令和5年
工事監査報告書

東京都監査委員

地方自治法（昭和22年法律第67号）第199条第9項の規定により、
令和5年工事監査の結果に関する報告を次のとおり提出する。

(図) 建築工事等の工事費構成イメージ図

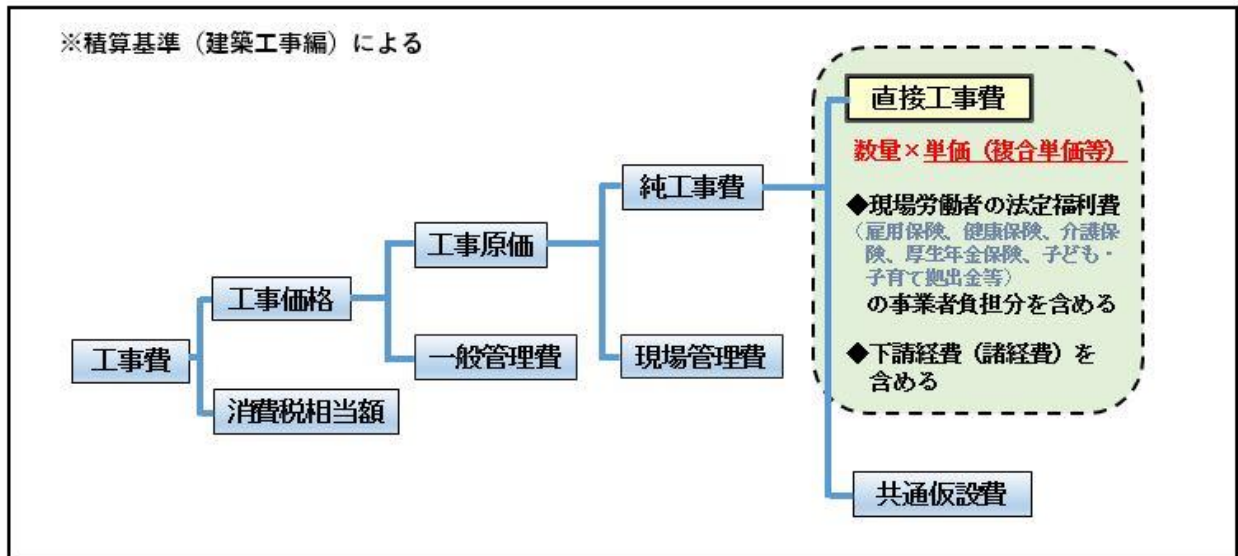
ところで、市場積算基準(建築工事編)によると、図のように工事費のうち現場労働者に関する法定福利費(注1)及び製造業者・専門工事業者の下請経費は、直接工事費を構成する単価のうち材料費、労務費等で構成される複合単価等に含めることとされている。

したがって、見積書(注2)により複合単価等を設定する場合には、現場労働者に関する法定福利費及び下請経費を含めることとされている。

そこで、本契約の見積書による防水工事費の単価設定を確認したところ、次の不適正な点が認められた。

- ① 見積書には、現場労働者に関する法定福利費の内訳明示(注3)がされているにもかかわらず、その額を防水工事費に含めて単価を設定していない。
- ② 見積書には、下請経費が計上されているにもかかわらず、その額を防水工事費に含めて単価を設定していない。

これらにより、予定価格の積算において、約1,448万円が過少なものとなっている。

市場は、現場労働者の法定福利費及び下請経費の積算を適正に行われたい。

(図)

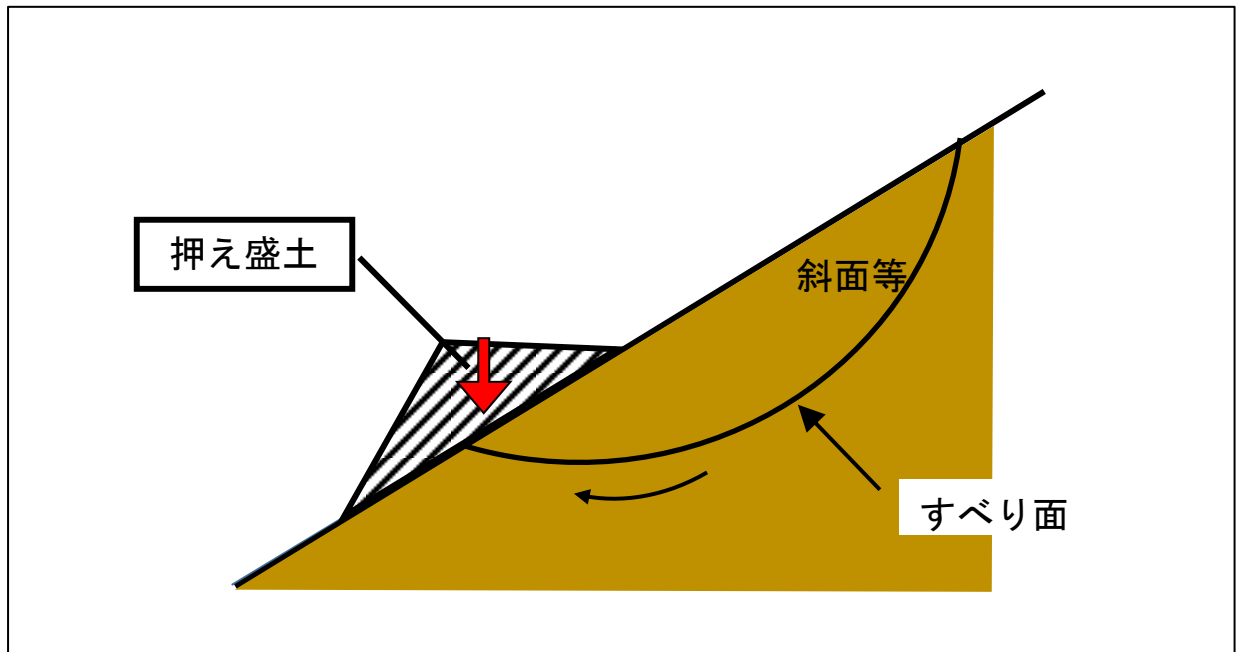
そこで、本契約の押え盛土工(注1、図)に使用する砂について見ると、港湾工事用単価と建設局単価のどちらでもなく、これらの単価を上回る特別調査(注2)の単価を採用していた。

しかしながら、建設局単価の設定条件は、単価の出典元である物価資料から確認が可能であり、その条件は特別調査の仕様書の条件と一致していた。このことから、建設局単価を採用できる状況であったと考えられる。

特別調査による単価の妥当性を否定するものではないが、建設局単価の適用条件を明確にし、現場条件に応じて建設局単価を採用することにより、特別調査によらず適切な予定価格の積算ができるものと考えられる。

局は、港湾工事設計単価表の適用条件が明確となるよう検討が望まれる。

(図) 木造休憩舎の構造模式イメージ

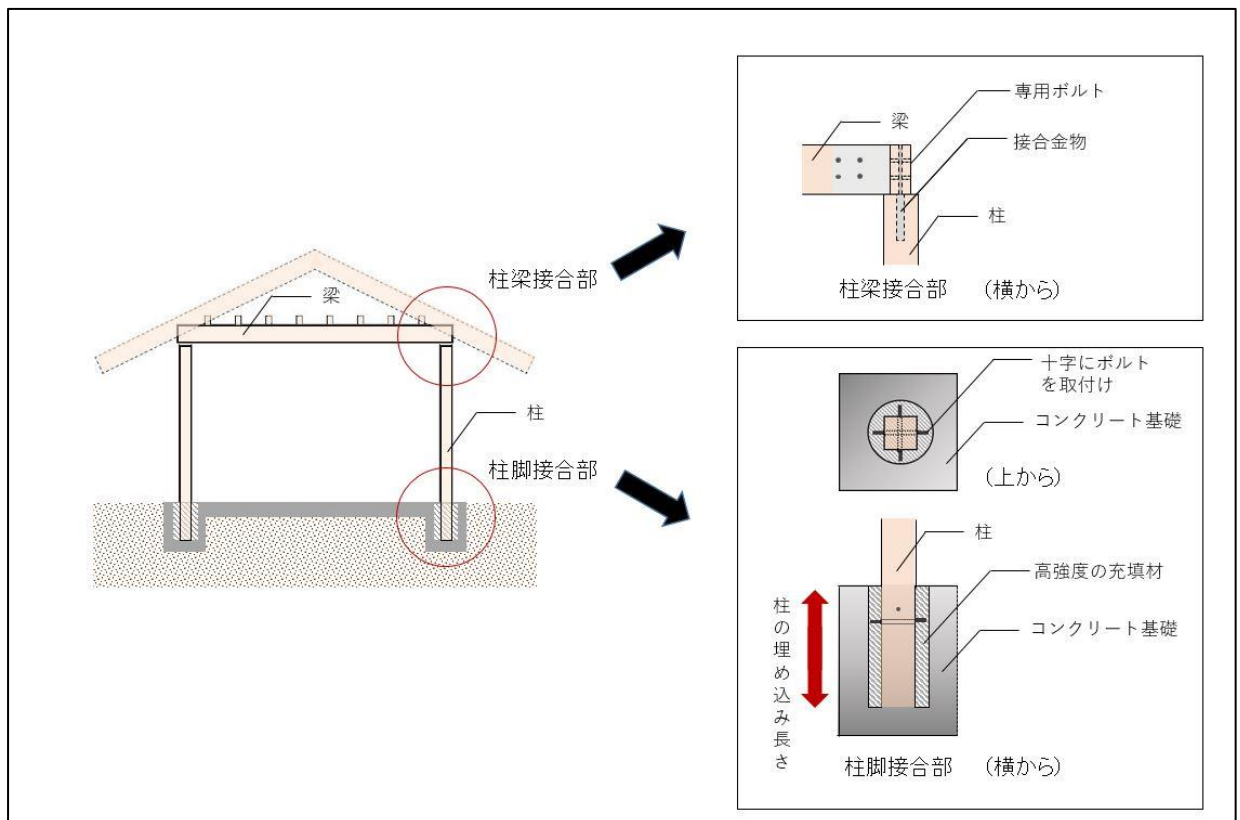
このうち、木造休憩舎は柱をコンクリート基礎（以下「基礎」という。）に埋め込む形式を採用している。その柱の柱脚接合部（注1）については、図のように、十字にボルトを取付け、基礎にあらかじめパイプで作った穴に、所定の長さを確保して柱を建て、その柱と基礎を一体化させるため、隙間に高強度の充填材（注2）を注入している。これらにより、地震時などの柱の揺れを基礎に伝える構造である。

- ① 設計図書の木質工事特記仕様書等では、木造の構造上主要な部分について十分検証した上で、各部材の形状や寸法などを示した施工図を作成する旨、記載されている。

しかしながら、構造上主要な部分である柱接合部などの施工図が作成されていない。

施工図の作成や品質管理及びその記録がこのような状況であることから、木造休憩舎における接合部の強度などが設計図書で求めている性能を確保しているか客観的に判断ができない。

局は、柱接合部などについて、施工前に現場での木材の加工寸法や柱の基礎への埋め込み寸法、ボルト等の施工位置などを検証した施工図を、受注者に作成させる必要があった。

木造建築物においては、柱脚接合部や柱梁接合部などの構造上重要な箇所について、設計条件を十分理解した上で、所定の性能を確保できるよう、施工図の作成や充填材の試験など、施工に当たっての十分な検証、適切な品質管理を行うとともに、その性能の確保について、客観的に確認可能な施工写真などの記録を残すよう、受注者を指導すべきであった。

(図) 現場配置イメージ図

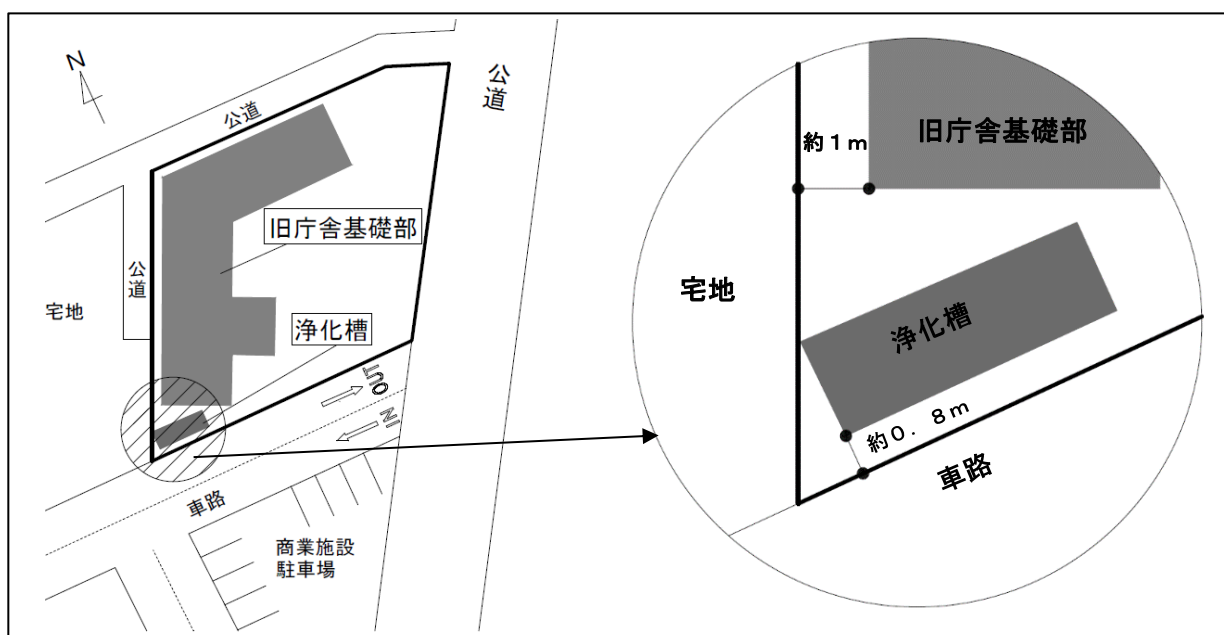
この点に着目し、本契約の設計図書を確認したところ、図のように、旧庁舎基礎部は、隣り合う宅地及び公道と約1mの位置にあり、浄化槽は、隣り合う宅地に角部が接しており、商業施設の駐車場車路とは約0.8mの位置にある。

このように、解体する地下構造物が宅地等と近接し、周囲に安定した斜面を設けることが困難な状況にもかかわらず、設計図書に参考として明示された仮設計画図には山留めの表記がなかった。

しかしながら、この土質柱状図は本工事現場から約700m離れた位置のものであり、本工事現場の土質等と同様なものであるかは不明である。

局は設計段階において、本工事現場の土質を十分に調査し、隣地との離隔距離や周辺状況を踏まえ、地下構造物の安全な解体方法、仮設計画等を十分に検討すべきであった。設計段階における調査が困難な状況にあったとすれば、解体工事の施工計画書の作成に先立ち、受注者が十分に検討できるよう、土質調査等の実施を設計図書に明示すべきであった。

(図)

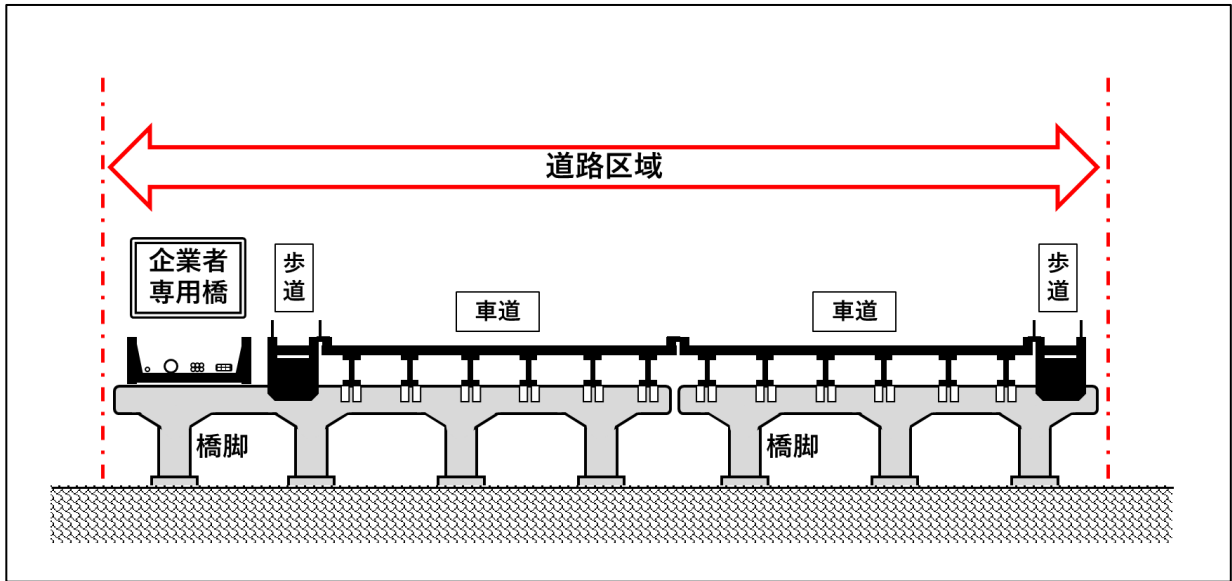
ところで、既設の企業者専用橋は、図のように建設局が管理している橋脚の一部に架橋されており、令和2年4月1日から令和7年3月31日まで道路法（昭和27年法律第180号）に基づく道路占用許可を受けている。耐震補強工事の施工に当たっては、落橋防止装置の新設部分などが道路占用範囲に追加されることから、道路占用（変更）申請が必要となる。

そこで、本契約に係る道路占用の調整状況を見ると、起工前に、局は建設局建設事務所と都道上での規制作業などの施工協議は行っていたものの、本案件の占用事務を取り扱う建設局本庁主管部への道路占用（変更）申請を行っていなかった。起工後、局は道路占用（変更）申請手続を開始したが、手続に時間を要し、工事着手日までに道路占用（変更）申請の許可が得られず、着手後すぐに工事を中止していた。

仮に、道路占用（変更）申請を適切な時期に行っていた場合、60日間の工事中止が不要となり、その経費（注2）約877万円を削減できることから、不経済支出となっている。

局は、道路占用（変更）申請を適切に行われたい。
